Brownfield a jeho přestavba

Brownfield and its revitalization

Vypracoval: Martin Vrátník

Otázky vedoucí bakalářské práce

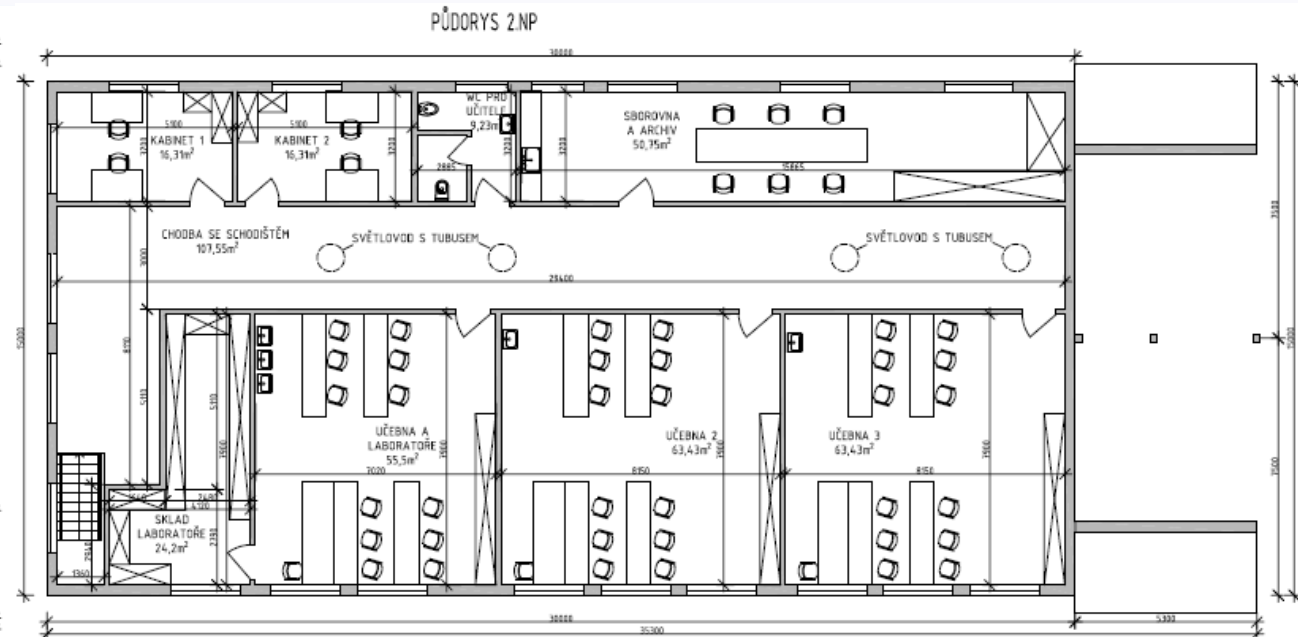
- 2) Popište blíže provoz objektu školy.
